## INFORME TÉCNICO DARH N° 212

### MODIFICACIÓN DE CAUCE ESTERO MACHALÍ

#### SERVIU Región del Libertador General Bernardo O'Higgins

**Expediente VP-0601-2384**

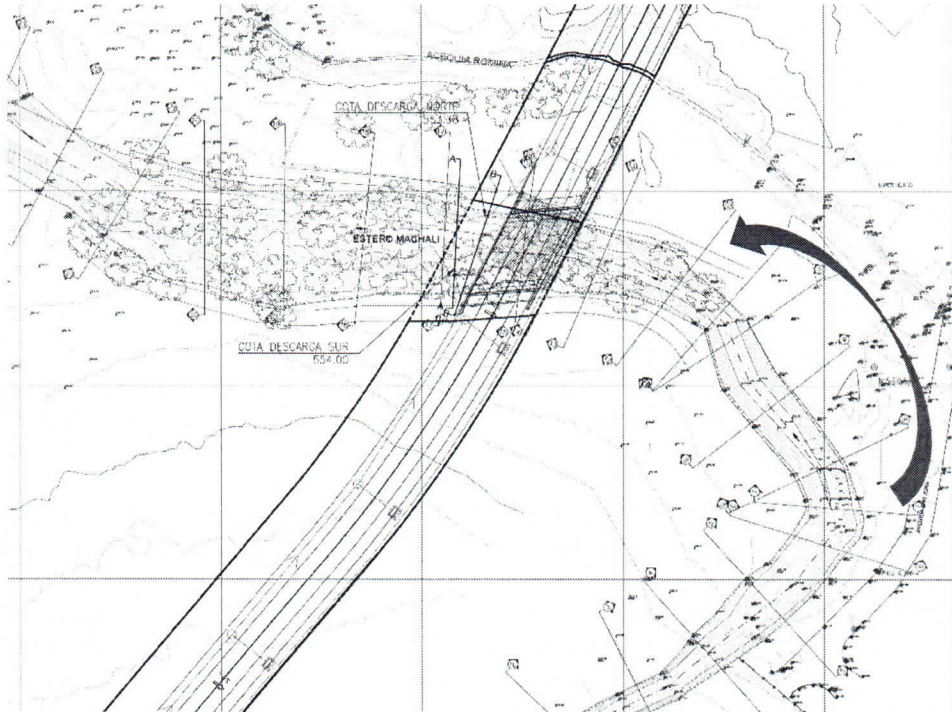
**Obs.10** .Se solicita incorporar un análisis de socavación, que de alguna forma justifique la ubicación de las fundaciones, tanto en planta como la elección de la cota del sello de fundación. Considerando además que el Puente se emplaza al final de una curva del Estero.

**PERFIL 16**  
**Km 0+226.60**  
**RS -226.60**

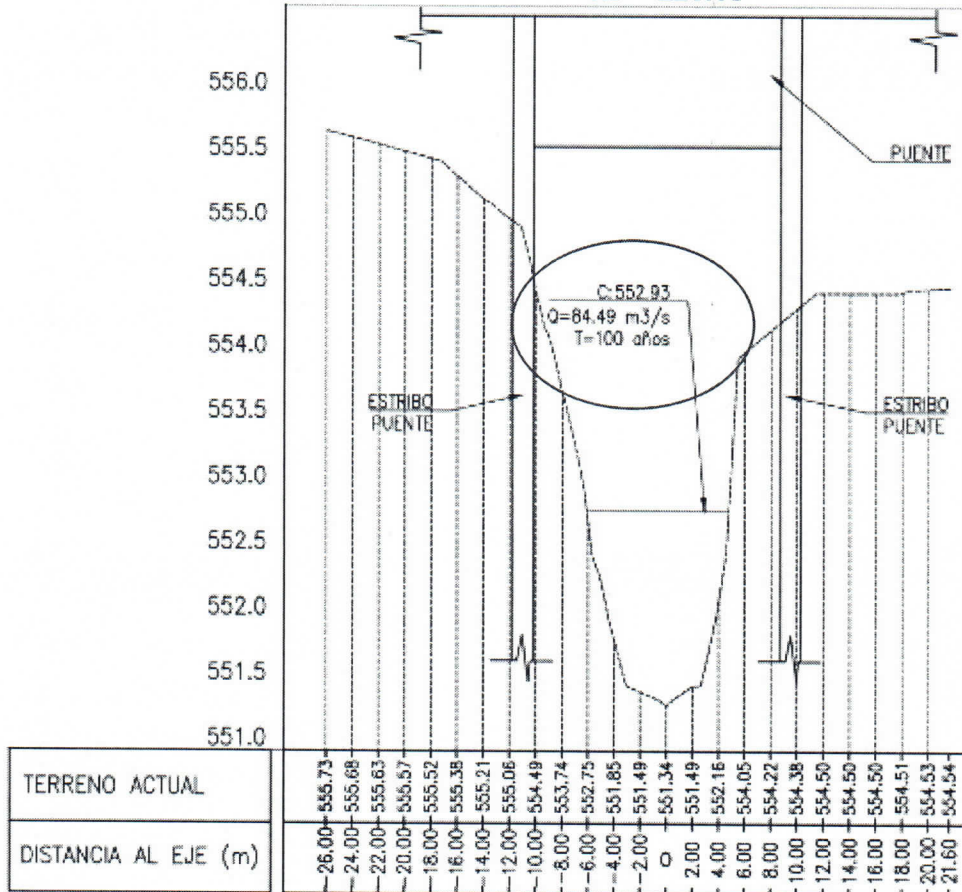
**Obs.13** . De acuerdo a los resultados de la modelación de la situación proyectada, la cota de agua en el puente es 554.83 m, como se observa en la figura anterior. La cual no coincide con la señalada en planos 19A33-MODIF-CAUCE-CP-02-E, 19A33-MODIF-CAUCE-CP-03-E, 19A33-MODIF-CAUCE-CP-04-E y 19A33-MODIF-CAUCE-CP-05-E. Corregir.

##### Plano 003 B: Estribos, Planta, Secciones y Detalles

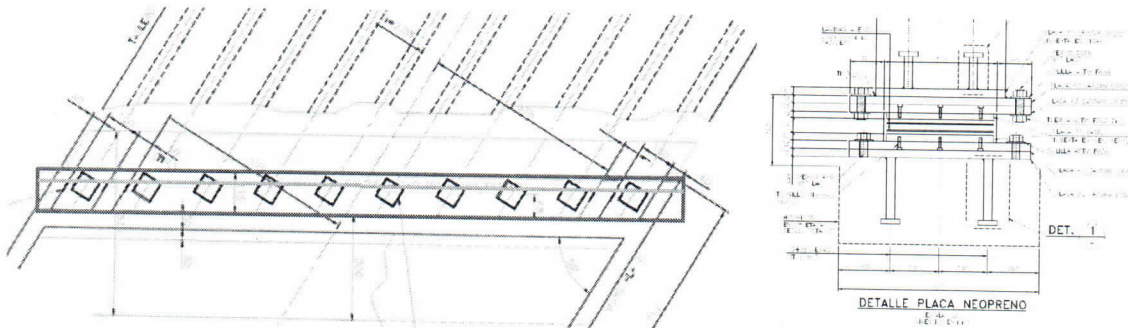
**Obs.23** . No queda clara las dimensiones horizontales de las aletas del estribo

**Obs.24** . No queda claro si la ubicación de la placa de neopreno permite cumplir con la distancia mínima entre el eje del perno de anclaje del inserto metálico al borde de la mesa de apoyo, tal como se indica en 12.3 del Anexo 3.1000-A Criterios Sísmicos para el Diseño de Puentes en Chile del Manual de Carretera Vol. N°3. La distancia entre el eje del perno de anclaje del inserto metálico y el borde de la mesa de apoyo  $S$  debe ser mayor o igual a  $0.2 + 0.005 L$
